1993年8月1日

No.1672

光GP-IBリンク形Z3GC生産中止のお知らせ

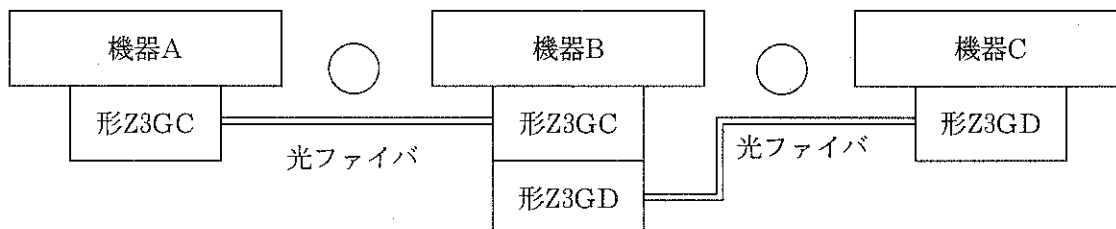
③1本の光ファイバの両端が同じ機種同士であれば、同一システム内に形Z3GCと形Z3GDが混在することは問題ありません。(下図の例は、光GP-IBリンク 2セットを使用して、3台の機器を接続した場合を示します。)

(A)形Z3GC～形Z3GCのセットと形Z3GD～形Z3GDのセットが混在することは、問題ありません。

(B)形Z3GC～形Z3GDをセットにした場合、システム全体の通信がダウンします。

①形Z3GC同士および形Z3GD同士を光ファイバで接続したセットであれば、外形寸法・電氣的/光学的特性・通信性能において、完全に互換性があります。

②ただし、形Z3GCと形Z3GDとの単体での互換性はありません。したがって、形Z3GCと形Z3GDとを光ファイバで接続しても、動作しません。

したがって、形Z3GCがなんらかの故障により交換が必要な時は、2台セットで交換が必要です。
